Modulo per la presentazione delle osservazioni per i piani/programmi/progetti sottoposti a procedimenti di valutazione ambientale di competenza statale

ID: Codice procedura (ID_VIP/ID_MATTM): 12691

“Progetto di un impianto eolico denominato "Pitigliano" ubicato nei comuni di Pitigliano (GR) e Sorano (GR) costituito da 20 (venti) aerogeneratori di potenza nominale 7,0 MW per un totale di 140,0 MW con relative opere connesse ed infrastrutture indispensabili”

Immagine 1. Vincoli ex art. 136 del CBC dal PIT della Regione Toscana e zona approssimativa dove è progettato l'impianto industriale.

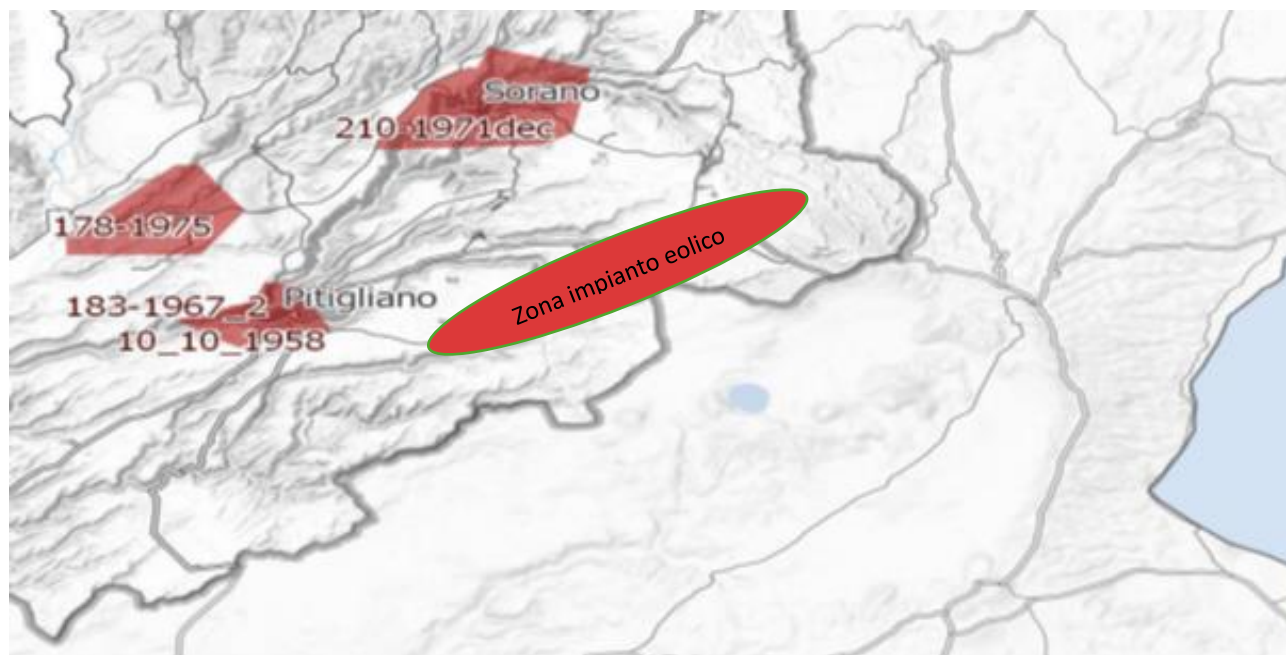
Al contrario di quanto sostiene la proponente, si evidenzia che l'impianto eolico industriale citato non solo ricadrebbe con tutti e 20 gli aerogeneratori all'interno delle fasce di rispetto di 3 km di due vincoli paesaggistici di notevole interesse pubblico esistenti nella Regione Lazio e con una parte di essi nel vincolo paesaggistico del Centro abitato di Sorano (GR) quindi in aree non idonee all'installazione di impianti di energia rinnovabile. Addirittura, alcuni aerogeneratori sarebbero ubicati a poche centinaia di metri dai perimetri dei due vincoli paesaggistici laziali ex art 136 del CBC. Ma la non idoneità dell'area non sarebbe certificata soltanto da questi vincoli paesaggistici ma anche dalle fasce di rispetto dei Beni della Parte seconda del CBC numerosi nel territorio interessato dal progetto dell'impianto eolico. Infatti la Proponente a pag 11 del SIA scrive: *"L'area interessata si trova all'esterno delle aree SIN individuate in Toscana e dista circa: 2,8 km dal centro abitato di Pitigliano, 2,7 km dal centro abitato di Onano, 2,8 km dal centro abitato di Latera"*. Quindi l'impianto come certifica la proponente potrebbe ricadere all'interno delle fasce di rispetto dei Centri Storici dei paesi citati e comunque li lambirebbe. Incompatibile sarebbe l'ubicazione di una parte del cavidotto che ricadrebbe nelle fasce di rispetto

del vincolo paesaggistico di notevole interesse pubblico del Centro Storico di Pitigliano. Considerando che le Regioni grazie al Decreto interministeriale nell'emanazione della legge sulle aree idonee e non idonee hanno la facoltà di estendere le fasce di rispetto dei Beni del CBC fino a 7 km per alcuni di essi non è da escludere che gli aerogeneratori del progetto eolico, essendo ancora in itinere, tra qualche mese si troverà ancora con ulteriori incompatibilità oltre alle numerose già esistenti. Questa possibilità di estensione delle fasce di rispetto fino a 7 km per i Beni del CBC da parte delle Regioni diventa particolarmente probabile per il Centro Storico di Pitigliano famoso nel mondo come dimostra anche il prestigioso riconoscimento insieme a Sovana e Sorano nell'elenco dei siti del World Monuments Found (WMF) prestigiosa istituzione con sede a New York che svolge un ruolo complementare a quello dell'Unesco. La stessa considerazione per il Centro storico di Pitigliano ovviamente vale sia per Sorano che per Sovana.

Inoltre, come sostiene la Proponente parte dell'impianto si verrebbe a trovare a 3,5 km dal centro abitato di Sorano. Infatti, tre degli aerogeneratori WTG 08, 09, 10 sono addirittura all'interno delle fasce di rispetto dei 3 km del suo vincolo paesaggistico di notevole interesse pubblico ex art 136 del CBC. Si evidenzia che così si crea

un'ulteriore incompatibilità con la tutela del Paesaggio.

Immagine 3. Cumulo di una parte di impianti eolici, fotovoltaici e geotermici industriali in progettazione ed esistenti intorno all’eolico industriale “Pitigliano”.

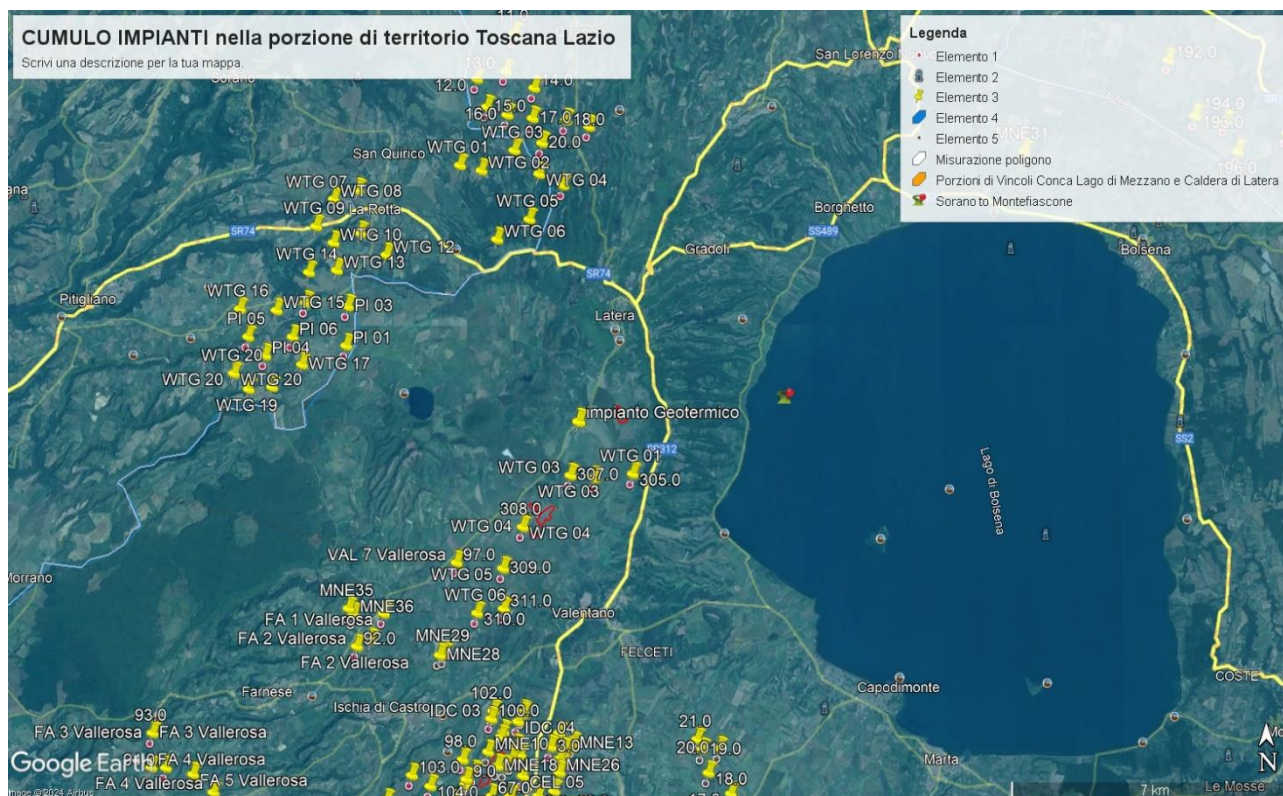
Tornando alle Linee guida nazionali, l’allegato IV dedica il paragrafo 3 agli impatti visivi e quelli sui Beni Culturali, Paesaggistici, Naturalistici e Culturali, ecc. Viene detto che la valutazione dell’impatto visivo dovrà essere effettuata tenendo conto “degli elementi caratterizzanti e qualificanti il paesaggio, effettuata alle diverse scale di studio (vasta, intermedia e di dettaglio...”. Le analisi debbono non solo definire l’area di visibilità dell’impianto eolico industriale, ma anche il modo in cui l’impianto viene percepito all’interno del bacino visivo. Le analisi visive debbono inoltre tener in opportuna considerazione gli effetti cumulativi derivanti dalla compresenza di più impianti”. Nella Relazione Paesaggistica e nello Studio di Impatto Ambientale prodotte dalla proponente come già evidenziato è stato ignorato il vincolo paesaggistico di notevole interesse pubblico ex articolo 136 del Codice dei Beni

Culturali “*Ambito paesaggistico, geologico e geomorfologico dell’orlo della caldera di Latera ...*” Non vengono nemmeno citati gli impianti eolici in progetto al MASE, il “Rempillo” (6 aerogeneratori) e un altro in verifica amministrativa di 14 aerogeneratori e 72, 6 MW. Ad oggi nei territori di Pitigliano, Sorano e in quello limitrofo potenzialmente potrebbero essere insediati 40 aerogeneratori alti 200 metri e larghi 170. Ma la proponente non cita neanche altri impianti che creerebbero il cumulo e quindi maggiore impatto. Infatti, sul territorio della “Città del Tufo” (Sorano e Pitigliano) impatterebbero anche l’impianto eolico “Montarzo” di Onano con 13 aerogeneratori con le dimensioni ricordate, l’altro eolico industriale nel territorio di Valentano con sette aerogeneratori (stesse dimensioni), gli impianti di Farnese con un minieolico di 3 Torri alte 60 metri già installate in località Poggio del Crognolo e l’impianto eolico industriale “Vallerosa” (7 aerogeneratori alti 200 metri e larghi 158 metri) in procedura VIA presso la Regione Lazio. Inoltre, altri impianti del minieolico già presenti a Valentano, Cellere e Piansano e due progetti eolici industriali con le stesse dimensioni (200 m x 170 m) nel Comune di Ischia di Castro. La valutazione del cumulo non prende neanche in considerazione gli impianti industriali di fotovoltaico e agrivoltaico in progetto a Farnese, Valentano, Ischia di Castro, Cellere. L’impianto geotermico in procedura Via al MASE, progettato nella Caldera di Latera. Quindi è stata effettuata una valutazione del potenziale impatto cumulativo non veritiera a dispetto di quanto affermato dalla proponente che sostiene di aver preso in considerazione uno spazio di 10 km intorno al suo impianto per gli impatti che si creerebbero.

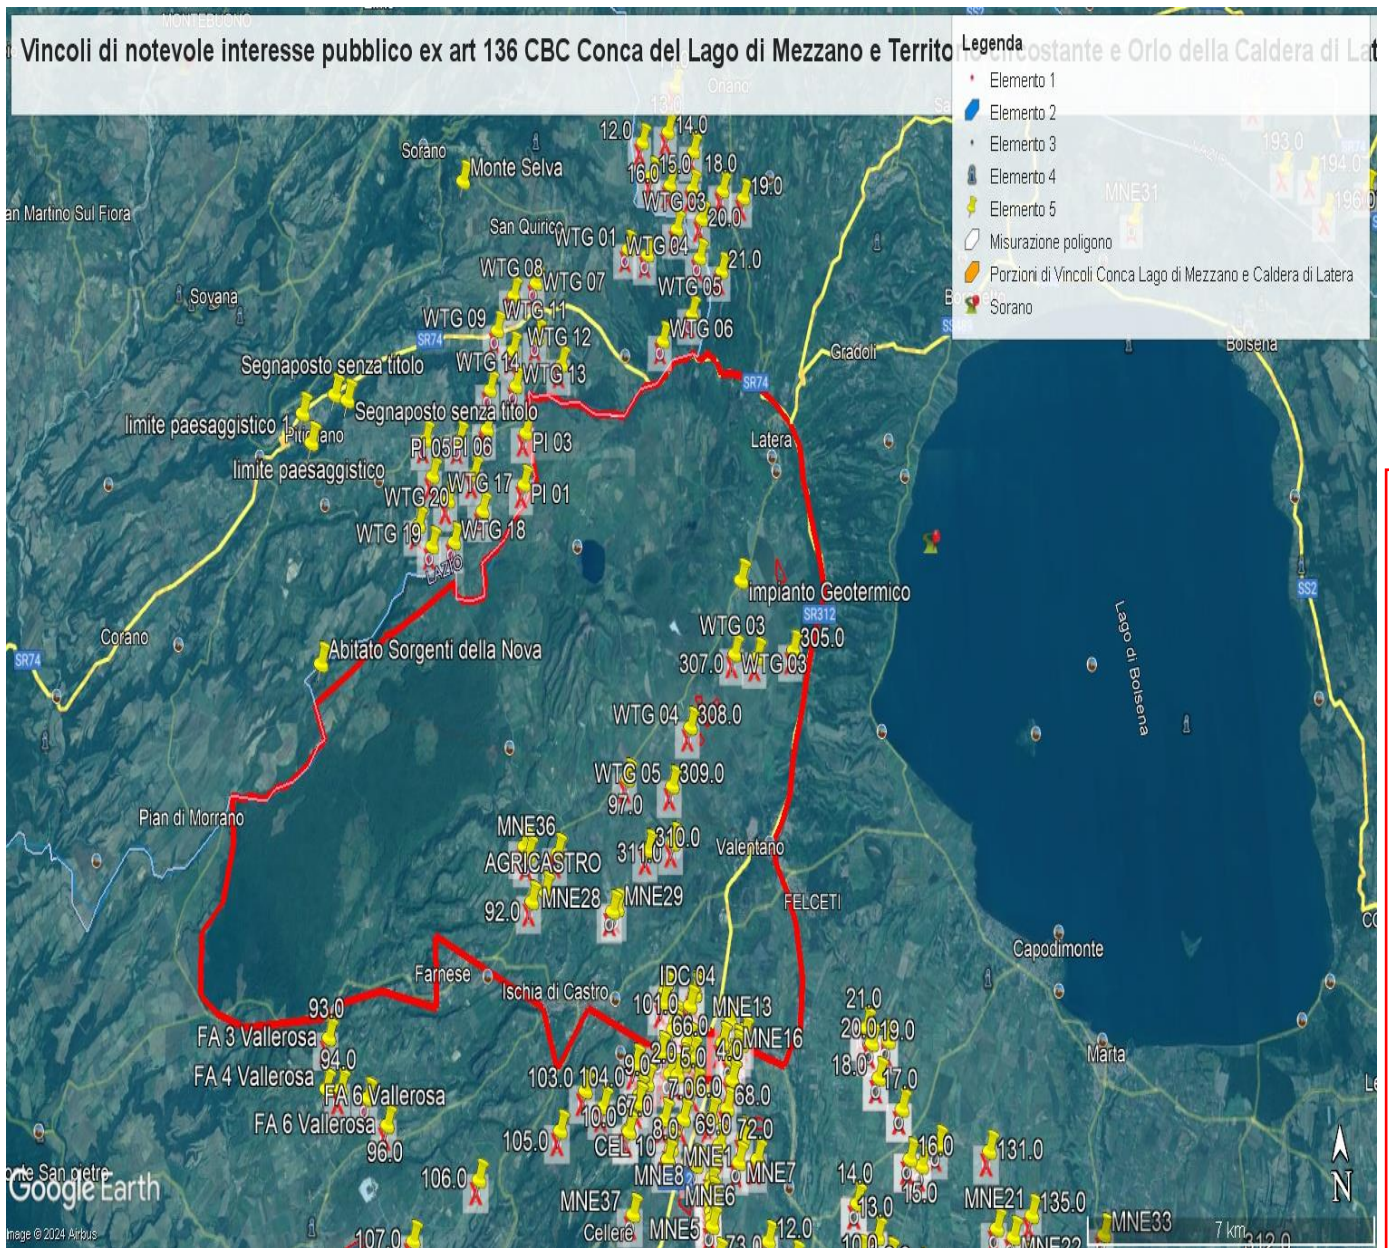
Il progetto è inteso essere realizzato in un'area caratterizzata da numerosi vincoli di carattere archeologico e non rispetta le dovute distanze da essi.

IMMAGINE n. 2 Impianto eolico industriale “Pitigliano” e distanze aerogeneratori dai Vincoli della Conca del Lago di Mezzano...

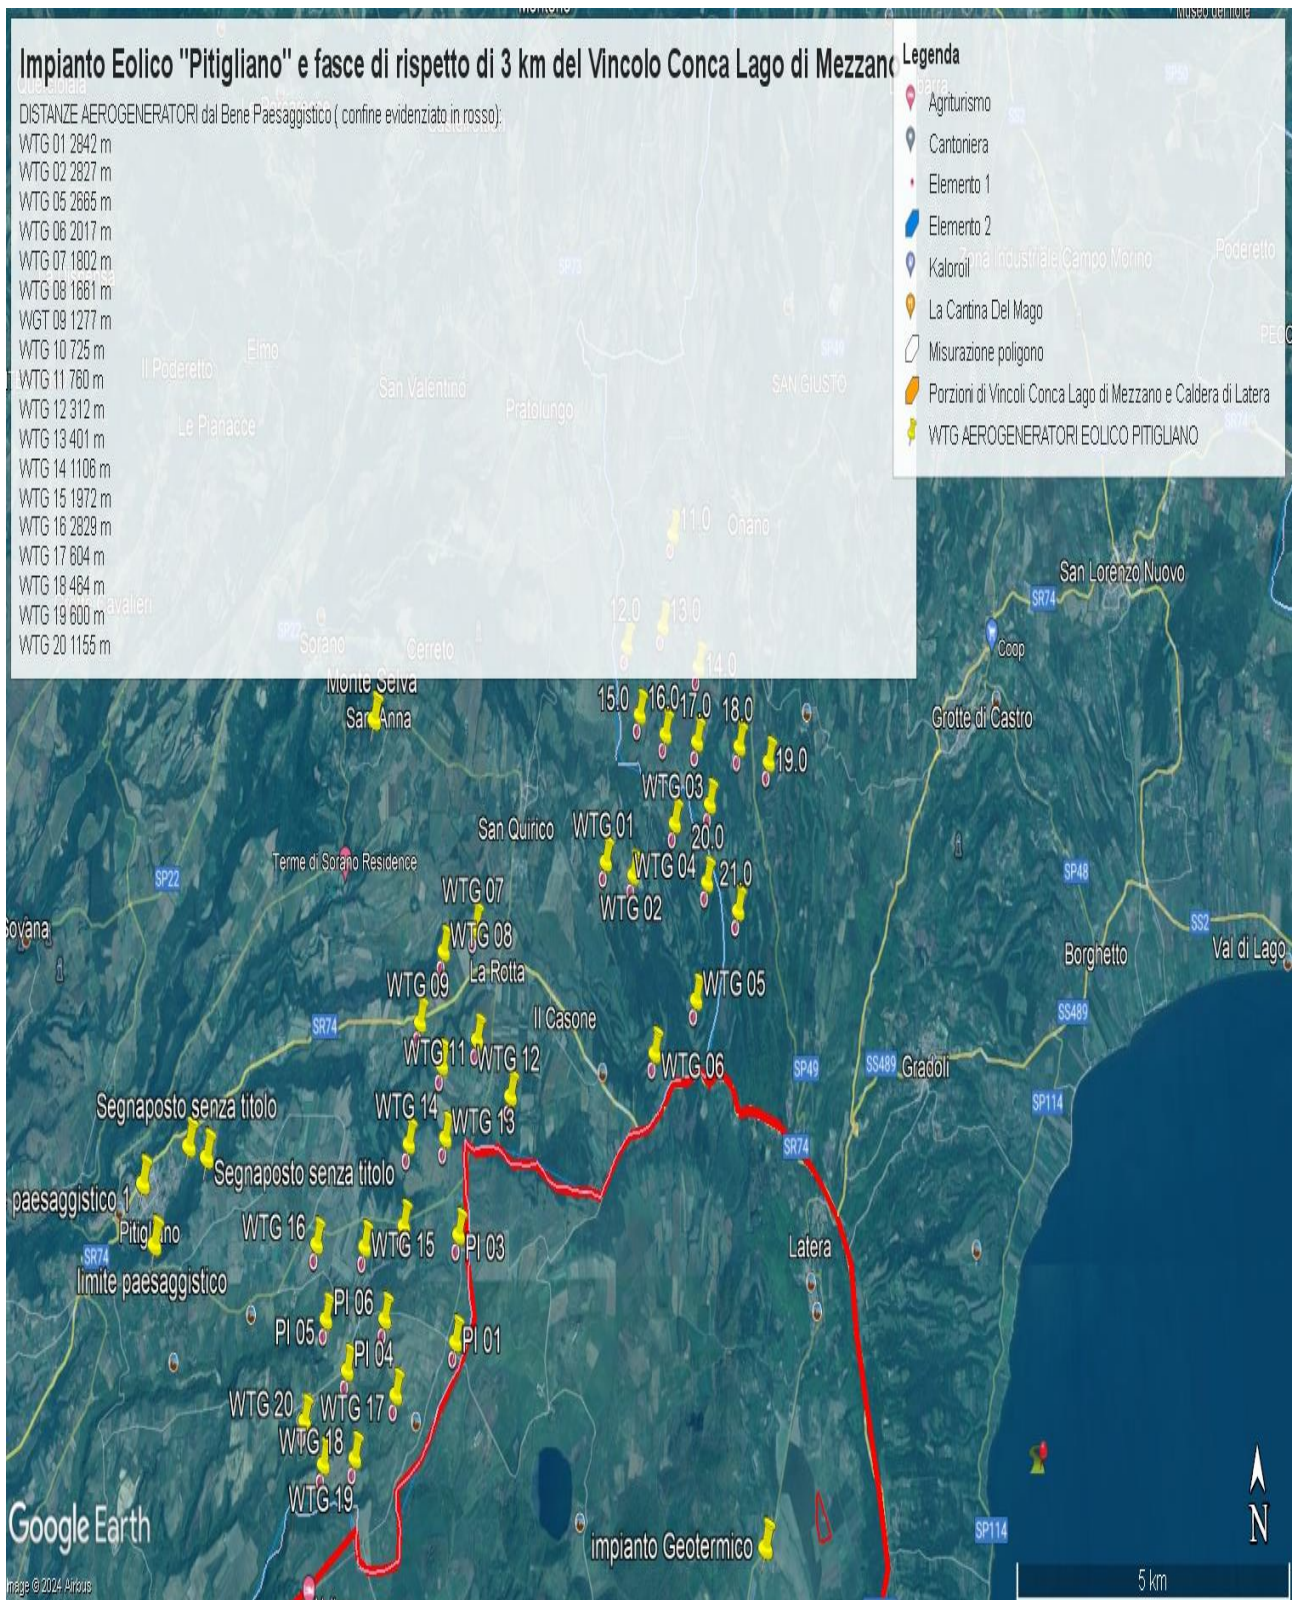
Come è illustrato nell'immagine si ribadisce che l'impianto industriale "Pitigliano" ricade completamente all'interno delle fasce di rispetto dei due vincoli di notevole

interesse pubblico e lambisce quelle di un terzo vincolo e quindi come affermato dal Consiglio di Stato nelle sentenze citate, l'impianto è insediato in area non idonea ai sensi dell'art. 20 comma 8 lettera c quater del D.Lgs. n. 199/2021 e ss.mm.ii al contrario di quanto sostiene la proponente.

IMMAGINE n. 3 Impianto eolico industriale “Pitigliano” e distanze aerogeneratori dai Vincolo “Orlo della Caldera di Latera.

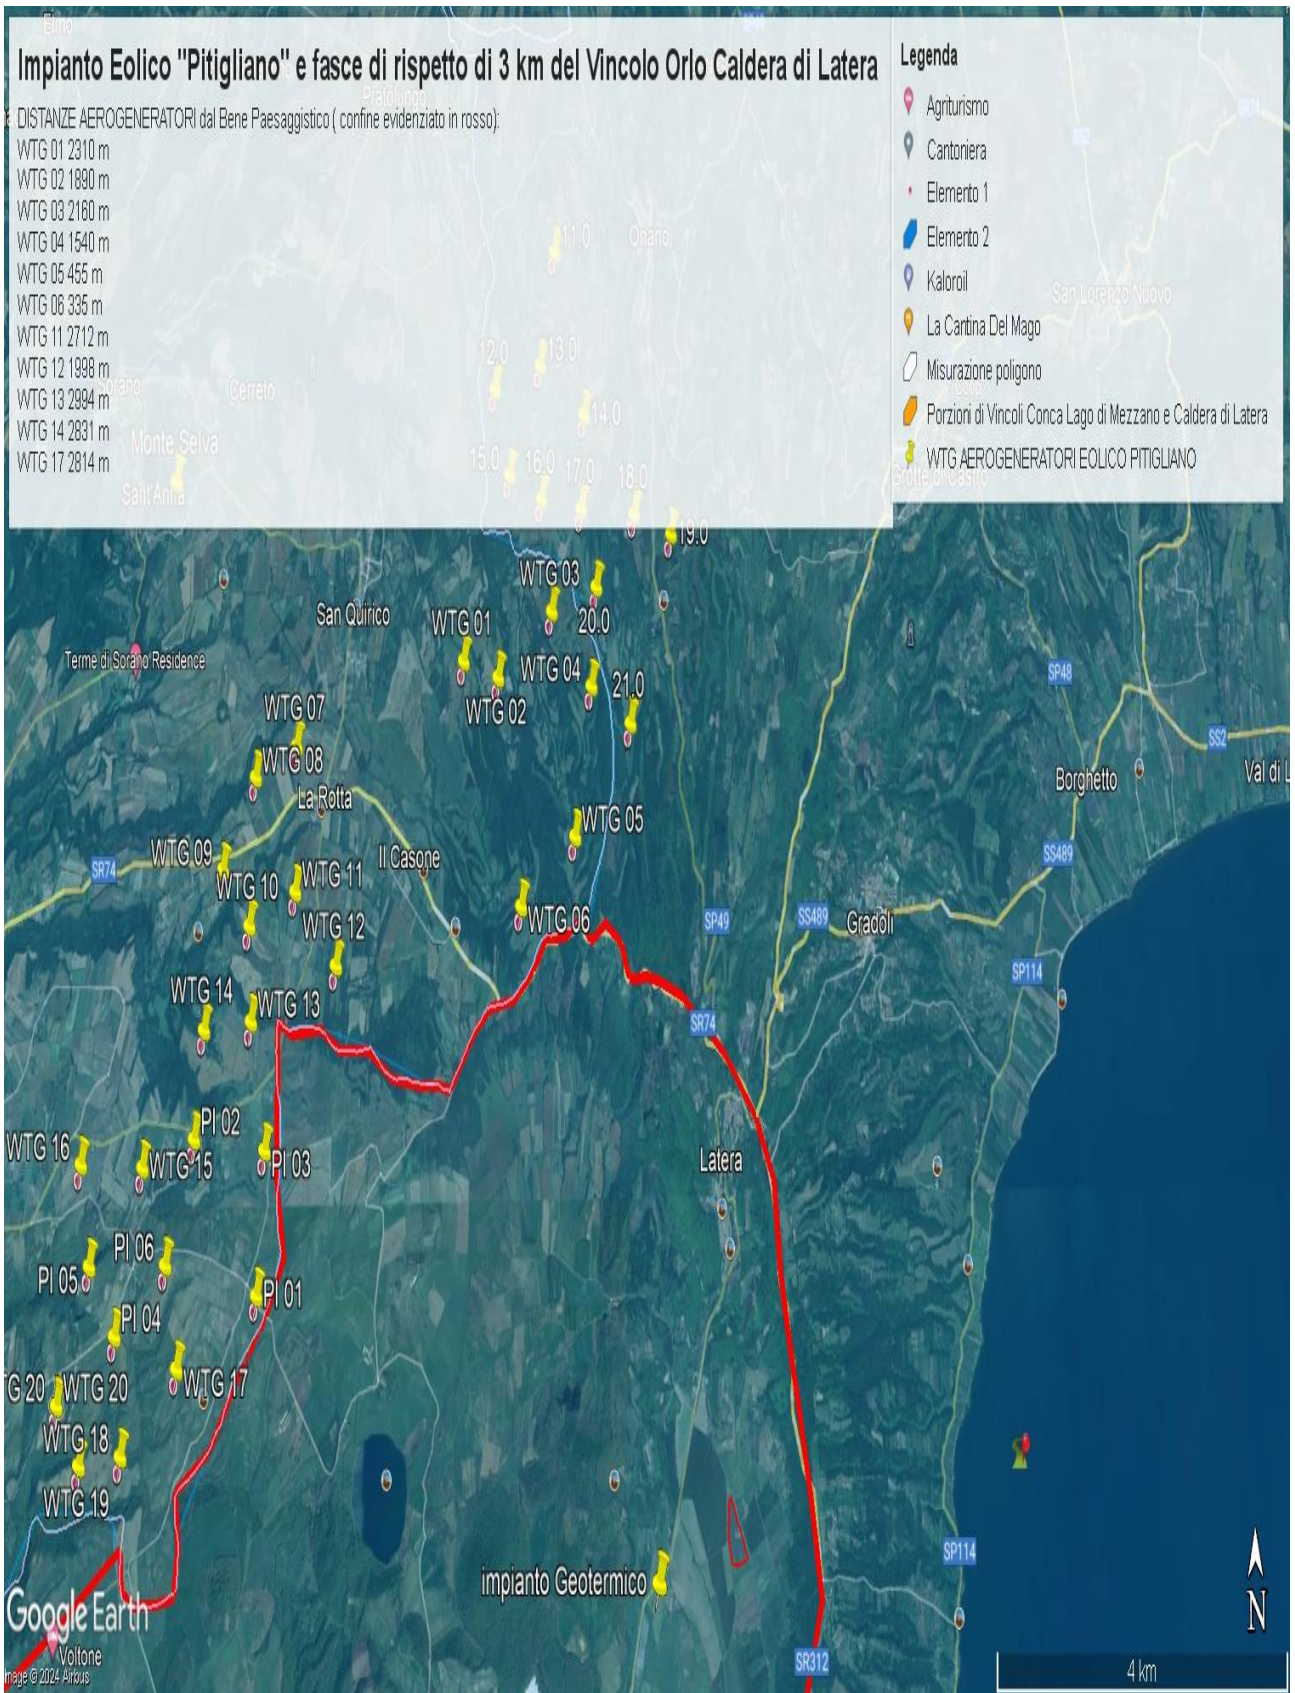
Concludendo, si evidenzia ancora che la proponente non effettuando la procedura prevista dalla Parte III delle Linee Guida nazionali ha ignorato un vincolo paesaggistico di notevole interesse pubblico istituito con un provvedimento del Segretariato regionale del Ministero della Cultura per il Lazio che ha emanato il Decreto di dichiarazione di notevole interesse pubblico n. 22 del 15.02.2024 ai sensi e per gli effetti dell'art. 136, co. 1, lett. c) e d) del decreto legislativo 22 gennaio 2004, n. 42, "Ambito paesaggistico, geologico e geomorfologico dell'orlo della caldera di
